## **Vec: Pripomienky k zámeru Polyfunkčný objekt Tomášikova, Bratislava - Nové Mesto**

V zmysle § 23 ods. 4 zákona NR SR č. 24/2006 Z.z. o posudzovaní vplyvov na životné prostredie podávame nasledovné stanovisko k zámeru "Polyfunkčný objekt Tomášikova, Bratislava - Nové Mesto" - navrhovateľ MERIUS, a.s., Štefánikova 6/A, 811 05 Bratislava, IČO:35767189.

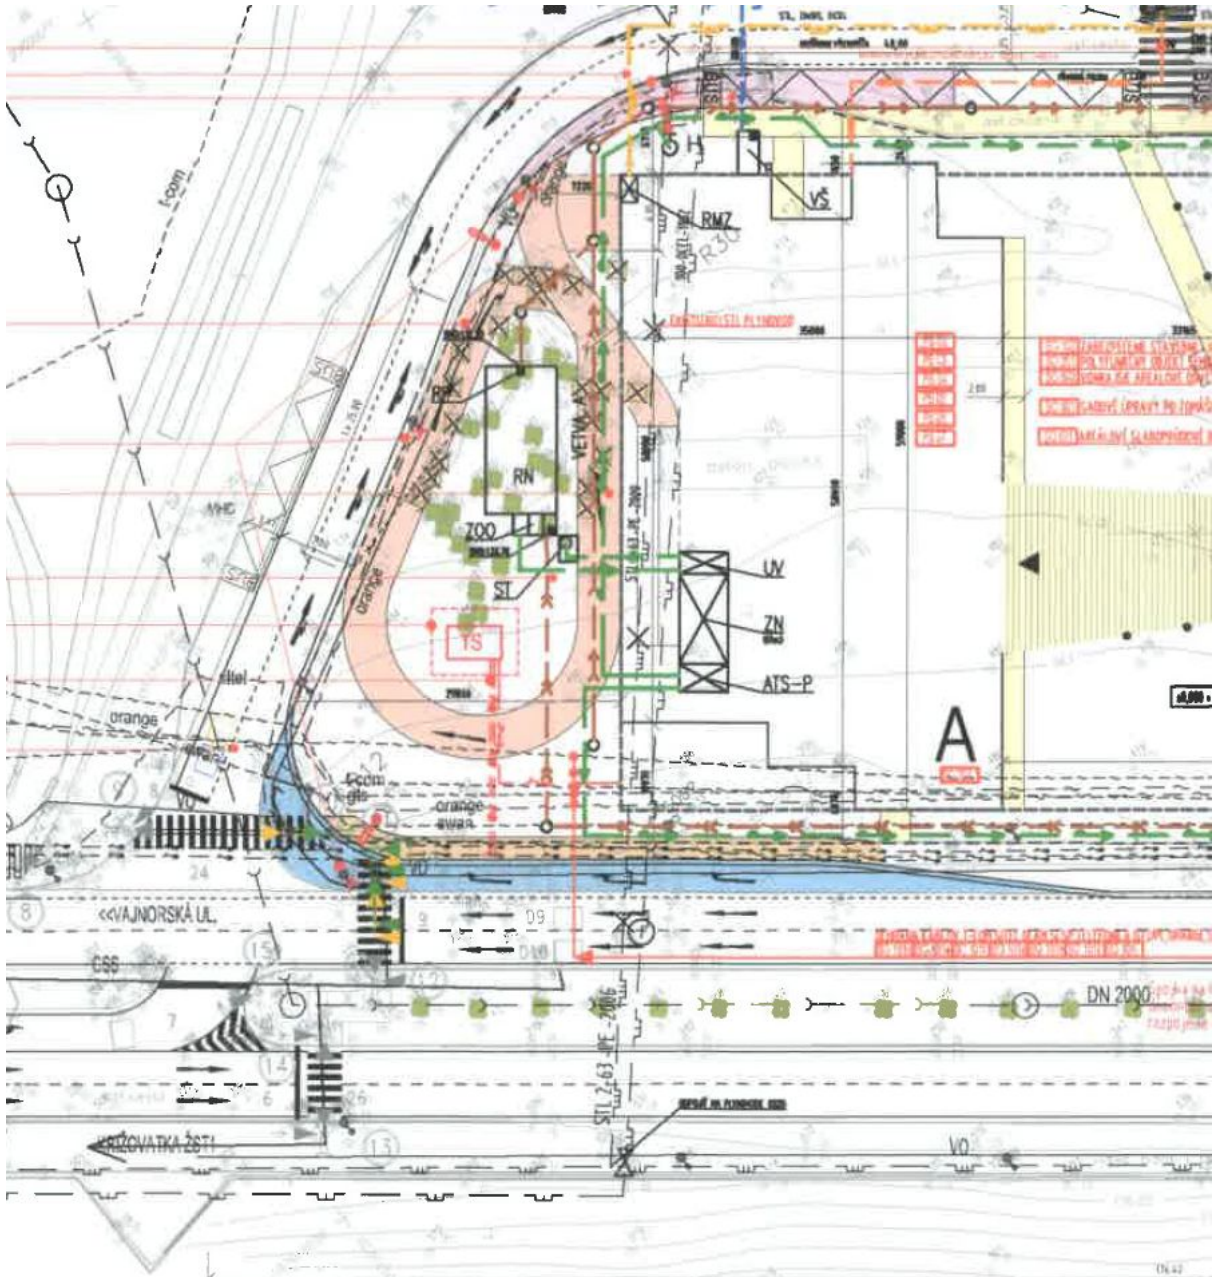
### 3. **Prepracovať návrh peších trás v riešenom území, vytvoriť chodníky v tzv. "želaných líniách".**

Odôvodnenie: Súčasná sieť peších trás v území nevyhovuje potrebám, najmä v smere stanica - Kuchajda, o čom svedčia aj vychodené cestičky v tráve (<https://goo.gl/maps/HwnR66FWpXM2>, <https://goo.gl/maps/4gQmhMyswFw>, <https://goo.gl/maps/RKQk4KPvgVA2>). Dnes tento problém nie je až taký závažný, keďže vďaka nezastavanosti územia sa môžu chodci dostať k cieľu cesty priamo a bez prekážok, hoci po nespevnených plochách. Musíme konštatovať, že hoci predložený zámer podrobne analyzuje potreby automobilovej dopravy a navrhuje viaceré skapacitnenia komunikácií, pešej doprave sa nevenuje vôbec a stavba (najmä severný objekt) je umiestnená tak, že pešie línie budú prerušené. Naviac chodníky od stanice v priestore medzi dvomi novými budovami sú vedené úplne iným smerom, než sa nachádzajú priechody.

Ako riešenie navrhujeme:

- Zriadiť nový svetelne riadený priechod cez Tomášikovu medzi križovatkami ŽST1 a ŽST2 a vedenie chodníka od priechodu pri zastávke MHD pred stanicou k nemu. Signalizácia na priechode by bola koordinovaná so zvyšnými dvoma križovatkami tak, aby nedochádzalo k zdržovaniu ostatnej dopravy v hlavnom smere. Výhľadovo mimo rozsah predloženého zámeru je možné uvažovať s vytvorením nového vstupu do areálu Kuchajdy v tejto línii, čo by bolo vhodné aj urbanisticky.
- Doplniť chodníky v priestore medzi budovami tak, aby sa skrátila a napriamila prístupová trasa k priechodom v križovatkách ŽST1 a ŽST2.

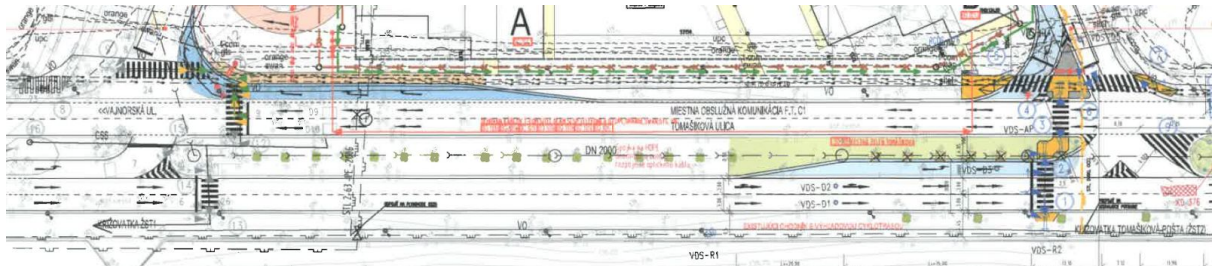
## 6. Upraviť riešenie cestných komunikácií v rámci objektu

Odôvodnenie: Navrhovateľ počíta s vybudovaním cestnej komunikácie vo forme slučky pre motorové vozidlá (na obrázku oranžovo-ružovou farbou). Dôjde k zbytočnému záberu plochy, ktorá môže slúžiť ako vsakovacia, môže tvoriť park alebo len zhluk stromov (na zachytávanie vody, schladenie prostredia). Žiadame prepracovať projekty spevnených komunikácií a minimalizovať ich dĺžky v rámci zámeru.
